PAUR e VIA Progetto per la realizzazione di un impianto di digestione anaerobica del rifiuto organico da raccolta differenziata finalizzato alla produzione di biometano in località Fossoli nel Comune di Carpi
RISPOSTA ALLE RICHIESTE DI INTEGRAZIONI del 29/03/2021

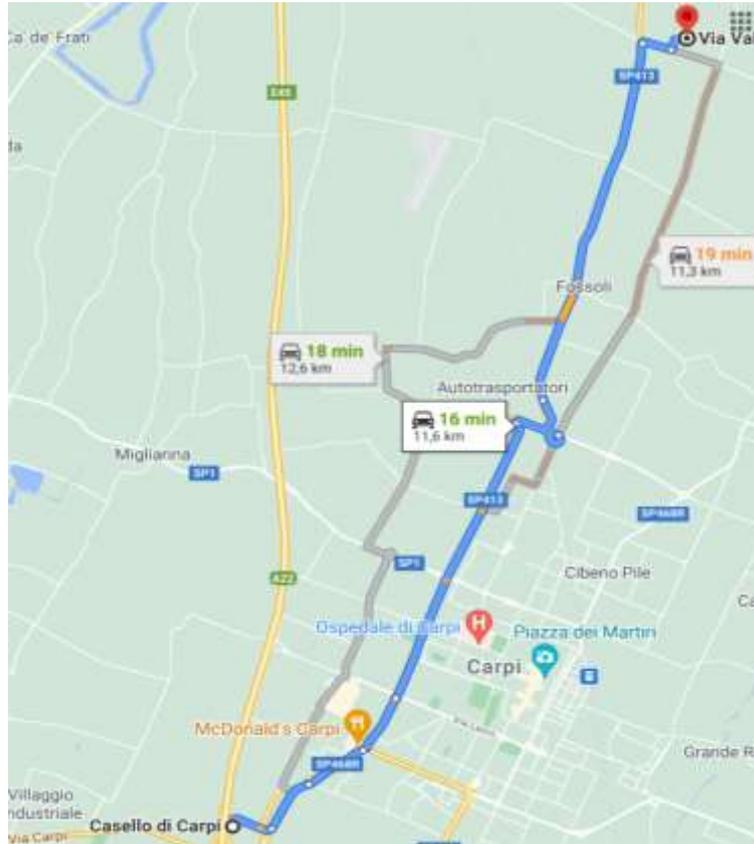
33. *In base ai quantitativi e alle portate dichiarate dei mezzi pesanti, è stato calcolato l'incremento dei veicoli rispetto allo stato attuale (+1.000 veicoli/anno per gli ingressi e +346 per le uscite). Non risulta però conteggiato il traffico indotto determinato dal trasporto della CO2 e non è valutata la significatività o meno degli incrementi del traffico indotto sulla viabilità interessata dai transiti. Si chiede di:*

- *integrare i flussi indotti con quelli relativi al trasporto della CO2;*
- *valutare l'incremento del traffico indotto sulle arterie stradali interessate da tali transiti all'interno del comune di Carpi.*

34. *Sono state inoltre ipotizzate delle percorrenze medie per mezzo (600 km per l'umido, 60 km per il legno, 100 km per il compost e 20 km per i sovvalli), ma manca una indicazione dei percorsi e dei chilometri seguiti all'interno del comune di Carpi. Si chiede di specificare i tragitti e le distanze chilometriche percorse dai mezzi pesanti all'interno del Comune di Carpi; la valutazione deve essere fatta per tutte le tipologie di trasporto, compreso quello della CO2.*

Come riportato anche nell'allegato al SIA (SIA_010) si prevede un incremento del traffico rispetto all'attuale pari a circa 5 vv/giorno.

Considerando l'ipotesi peggiore che i mezzi percorrano tutto il comune di Carpi, utilizzando il casello autostradale, si ipotizza che i mezzi percorreranno nel comune circa 12 Km; si riporta un estratto di google maps con indicato il tragitto.

Quella considerata è l'ipotesi peggiore, perché è probabile che una parte di mezzi si diriga o provenga da altri comuni, senza attraversare il territorio di Carpi.

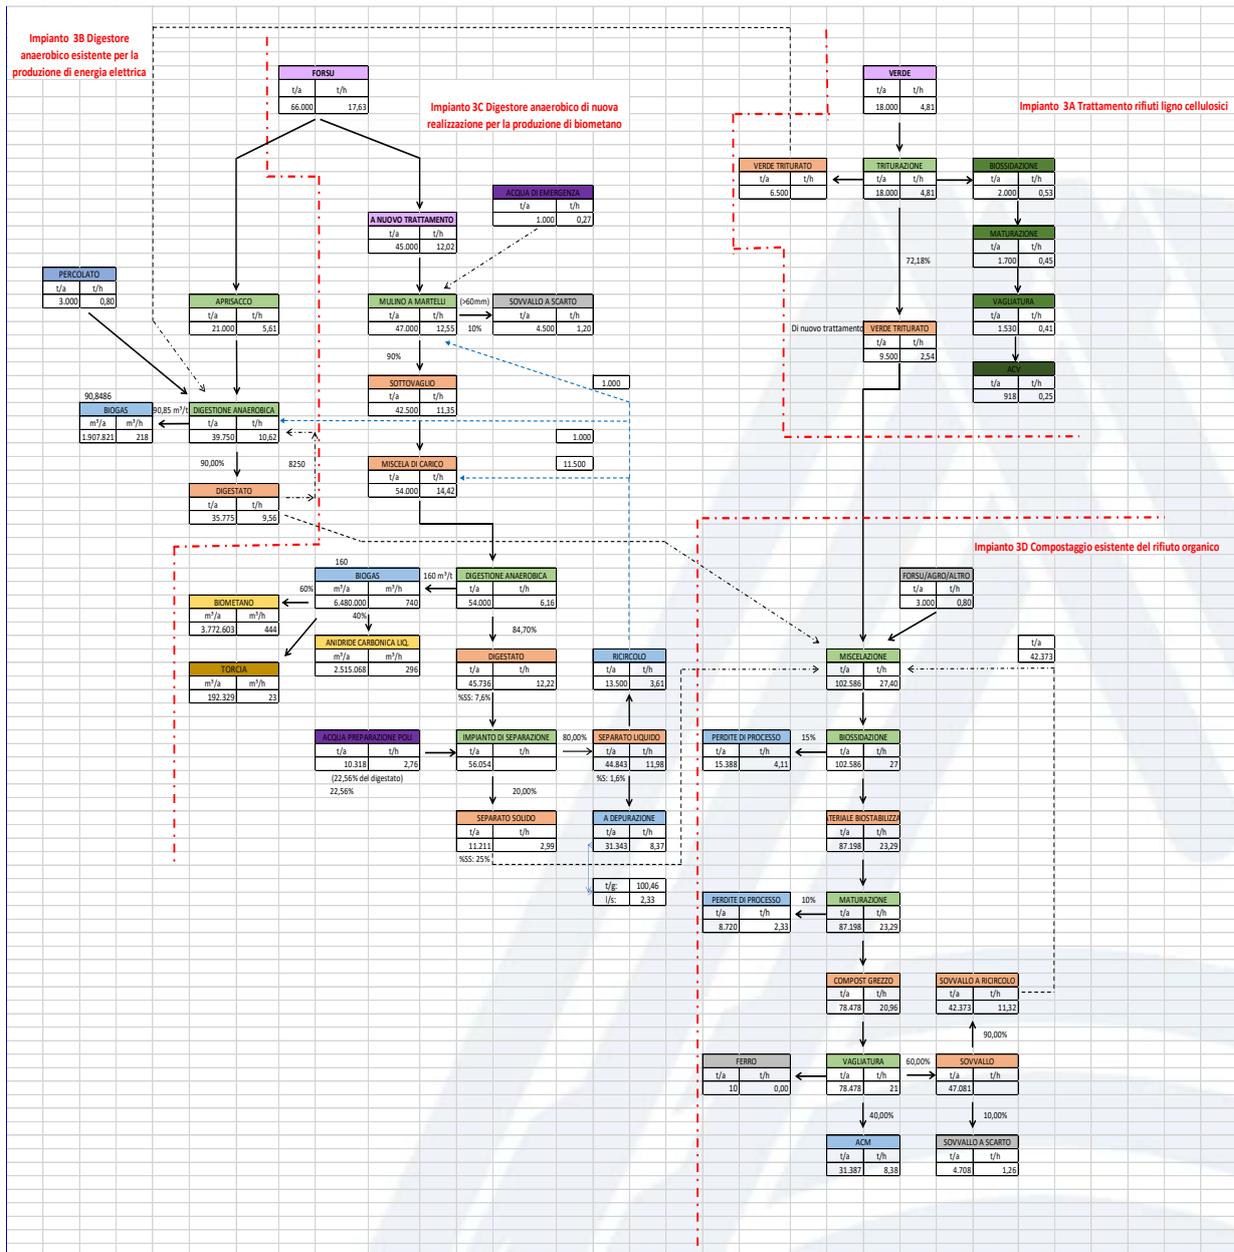
Alternativa 03: Realizzazione impianto a 90.000 t/a senza incremento dei rifiuti trattati.

L'ipotesi alternativa della costruzione della nuova sezione impiantistica di produzione di biometano, con un quantitativo di rifiuti in ingresso pari a 90.000 t/a come quello attualmente autorizzato, prevede la costruzione dei medesimi manufatti già inclusi nel progetto a 115.000 t/a, in quanto il capannone di ricezione dei rifiuti, i digestori anaerobici, la sezione di separazione solido liquido e tutte le opere accessorie sono necessarie per la gestione del rifiuto in ingresso.

Come si evince dal bilancio di massa di seguito riportato, la diminuzione di rifiuto totale in ingresso andrebbe a penalizzare il rifiuto dedicato alla sezione di digestione anaerobica per la produzione di biometano, che diminuirebbe da 66.000 t/a a 45.000 t/a.

La produzione di biometano quindi, obiettivo del nostro progetto in quanto combustibile rinnovabile che contribuisce alla riduzione delle emissioni di gas ad effetto serra, responsabili dei mutamenti climatici, andrebbe a ridursi, passando da circa 5 milioni di m³ (con una riduzione della CO₂ emessa a livello globale nel ciclo di vita dell'impianto pari a 14000 tonnellate), a 3.5 milioni di m³ (con una riduzione della CO₂ emessa che si riduce del 30%), a fronte di una riduzione di impatti poco rilevante per la costruzione di un impianto con sole 90.000 t/a.
